GEMEENTE PAPENDRECHT**EINDVERSLAG****DEFINITIEF**

Onderwerp: **HERINRICHTING BEUKMOLEN**

Reactietabel VO - Herinrichting Beukmolen

Antwoorden op vragen van bewoners op voorlopig ontwerp

Opdrachtgever: **Gemeente Papendrecht**
 Project: **Vervangingsproject Beukmolen e.o.**
 Onderdeel: **Schetsonwerp nieuwe situatie**
 Projectnummer: 485
 Tekeningnummer: T2.490
 Besteknummer: -

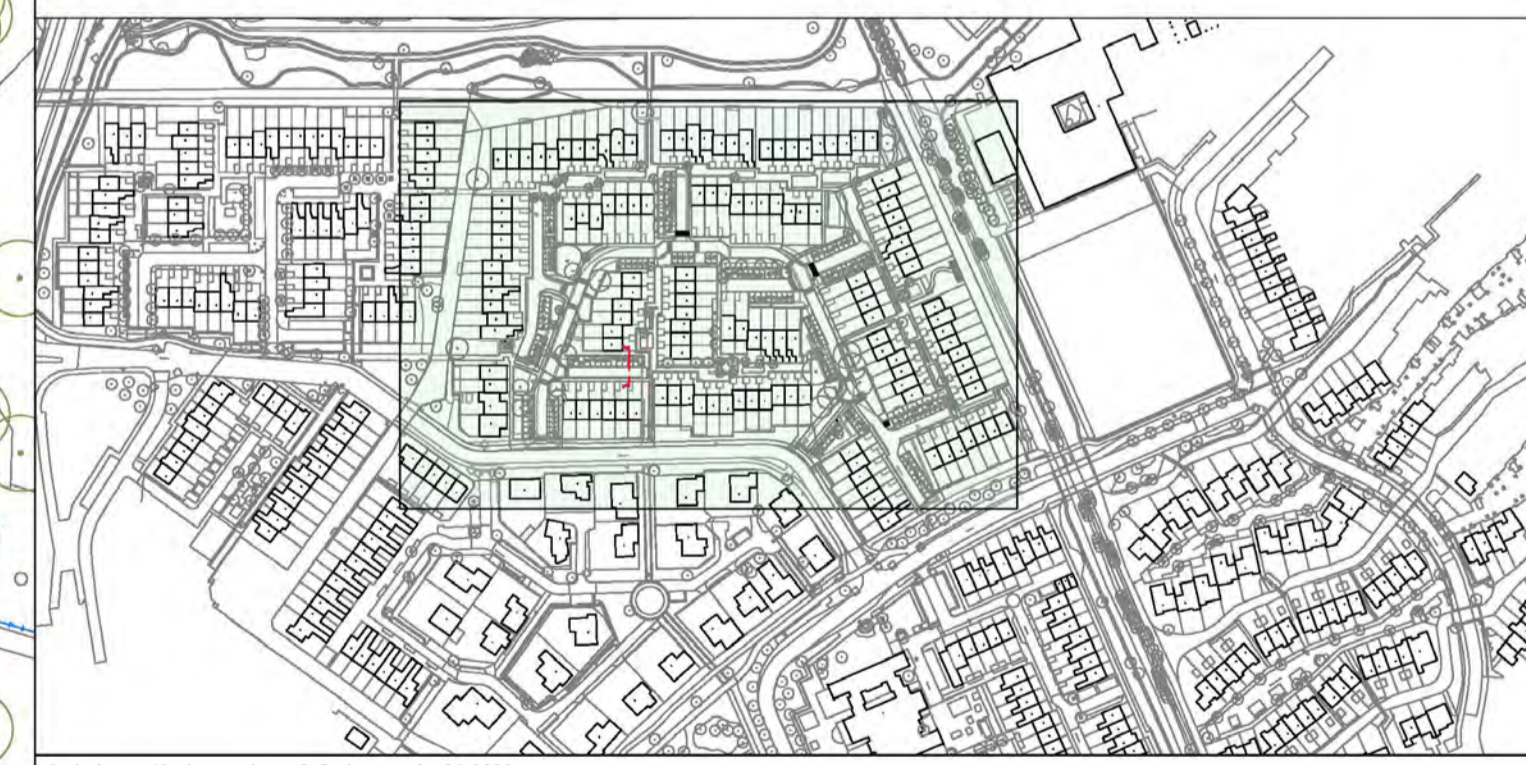
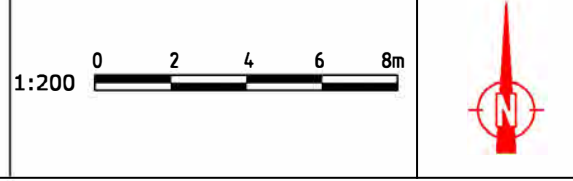
Reactienummer	Vraag / opmerking	Toelichting of antwoord	Link naar website/extra informatie	Locatie vraagsteller	Status
1	Beste gemeente, in de schets van beukmolen zie ik in het stuk ter hoogte van beukmolen 60 dat er nu beplanting in de straat voor huizen gepland staat. Het stuk straat daar is al niet erg breed en bij extra beplanting wordt dit volgens mij beter. Ik weet ook niet wat voor type beplanting daar komt maar kan me ook voorstellen dat als dit niet goed bijgehouden wordt er geen fatsoenlijk pad overblijft. Het tweede punt is dat in geval van verhuizen, straat ophogen en andere klusjes je soms met een karretje of zelfs auto hier de straat inrijdt. Door de beplanting wordt dit onmogelijk wat dus voor erg onpraktische situaties kan zorgen. Graag dus de beplanting heroverwegen.	De smalste groenstrookjes nabij huisnummers 46 t/m 64 en 30 t/m 68 worden stappaaltjes. Zo is er nog wel ruimte voor hemelwaterinfiltratie, maar ook voor een spelelement voor kinderen. Als het groen op gemeentegrond staat, wordt het periodiek onderhouden door de gemeente. Indien dat niet gebeurt of niet naar wens is, kan daar een melding van gemaakt worden via Meldingen woon en leefomgeving. In de vervolgfase kunnen inwoners input geven op het aangepaste ontwerp en ook op de beplanting.	Meldingen woon en leefomgeving	Beukmolen 2 t/m 70 (even)	Afgehandeld

4	Op het schetsontwerp staat een groen zone gepland? Hulpdiensten, hoe komen die nog bij de huizen als elke seconde telt? Spelende kinderen krijgen steeds minder ruimte, hoe komen wij er nog uit met ons zinspan? Wordt het een kattenbak?	Veiligheidsregio Zuid-Holland Zuid heeft geadviseerd dat er op 2 plaatsen een opstelplek moet komen voor de brandweerauto om de bereikbaarheid van de woningen te kunnen garanderen. Het gaat om de volgende twee locaties: voor Beukmolen 86-88 (direct naast de grote speeltuin), en boven Beukmolen 73. Dit moeten opstelplaatsen voor de brandweer worden met de geldende landelijke maten: 4.5x10 meter, vrije doorgangshoogte 4.2 meter. Die plaatsen moeten ten alle tijden bereikbaar zijn. Eventuele palen voor deze locaties moeten uitneembaar zijn met de brandweerdriehoeksleutel. De overige straten waar groen ingetekend staat, hoeven niet per se bereikbaar te zijn voor nood- en hulpdiensten. Dit advies wordt gehandhaafd vanuit de gemeente, zodat deze delen vergroend worden, er ruimte ontstaat voor hemelwaterinfiltratie en extra speel- en spelaanleidingen voor kinderen in deze groenstroken kunnen komen. De speelplekken worden opnieuw en aantrekkelijker ingericht; er komen spelaanleidingen door de wijk. Deze speelomgeving wordt veiliger voor kinderen vanwege de autoluwheid van het gebied. De groenstroken worden geen kattenbakken, katten houden vooral van zand. De beplantingskeuze in de groenstroken wordt in de volgende fase uitgewerkt. In de vervolgfase kunnen inwoners input geven op het aangepaste ontwerp en ook op de beplanting. Als het groen op gemeentegrond staat, wordt het periodiek onderhouden door de gemeente. Indien dat niet gebeurt of niet naar wens is, kan daar een melding van gemaakt worden via Meldingen woon en leefomgeving.	Meldingen woon en leefomgeving	Beukmolen 72 t/m 132 (even)	Afgehandeld

14	Te weinig voor aantal auto's (elektrisch)	Wij hebben in samenspraak met een van onze laadpaalexploitanten besloten het aantal geplande laadpalen in de wijk uit te breiden. In het schetsontwerp stond 1 bestaande laadpaal en 2 nieuw te realiseren laadpalen. Wij hebben ervoor gekozen om nog 5 extra laadpalen bij te plaatsen gezien het feit dat steeds meer mensen elektrisch gaan rijden. Wij zullen niet direct alle parkeerplaatsen bij de laadpalen alleen reserveren voor elektrische voertuigen. Dit zullen wij doen naar behoefte.		Beukmolen 1 t/m 73 (oneven)	Afgehandeld
